改善箇所説明図②

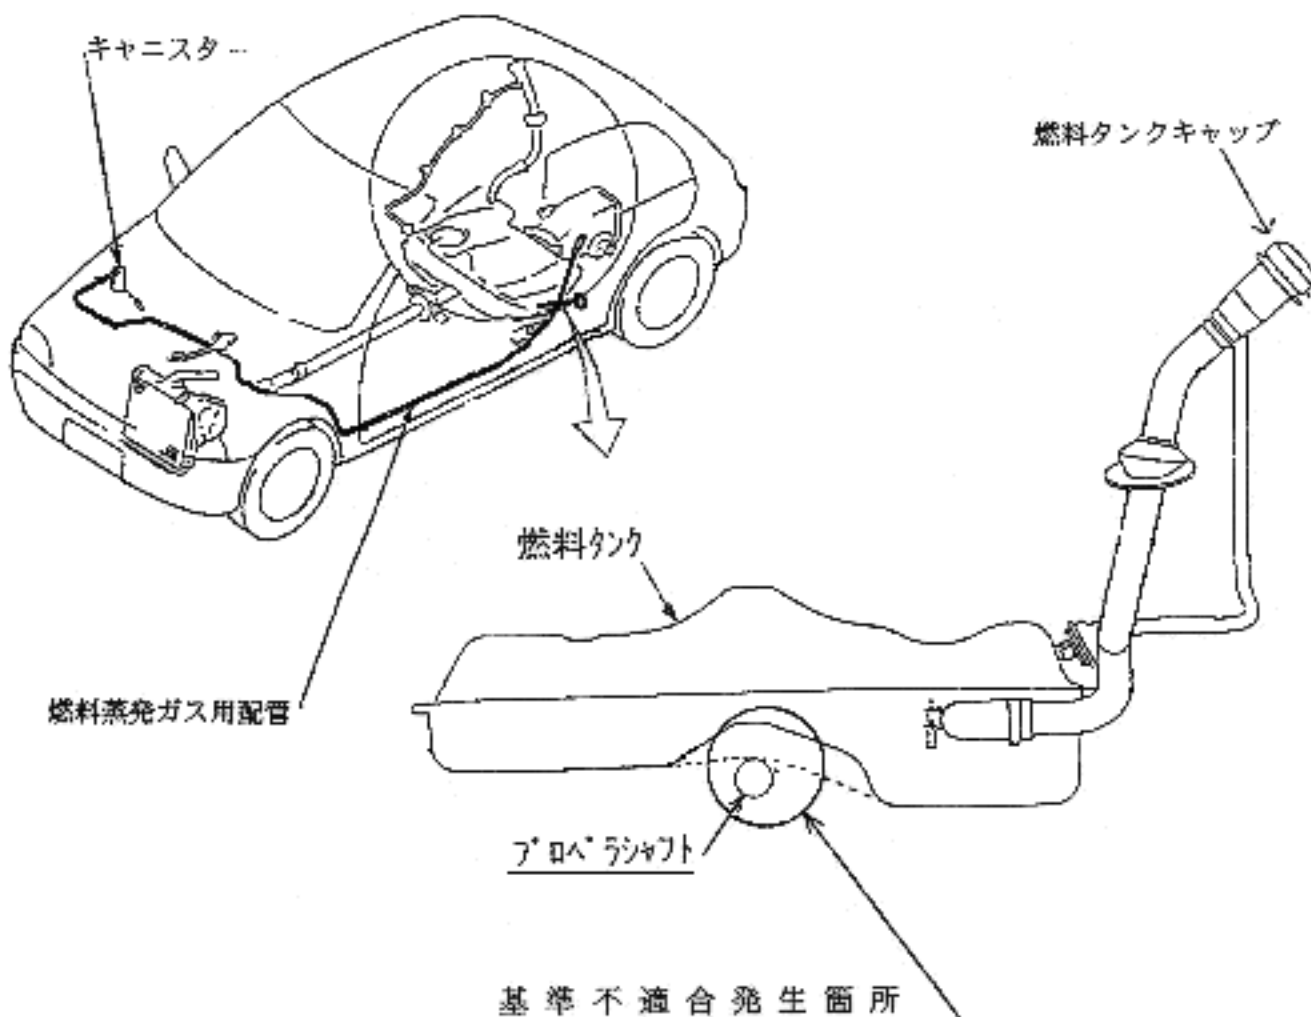
改善前

負圧弁付キャップ
識別：キャップ下面が白色

燃料タンクの燃料配管系統が詰まった場合、使用条件により当該タンクの内圧が上昇して燃料タンクが変形し、最悪の場合、プロペラシャフトと接触して当該タンクが損傷し燃料が漏れ、火災に至るおそれがある。

全車両点検し、給油口のキャップを対策品と交換する。
また、燃料タンクが干渉しているものは、良品と交換する。

改善後

正・負圧弁付キャップ
識別：キャップ下面が赤色
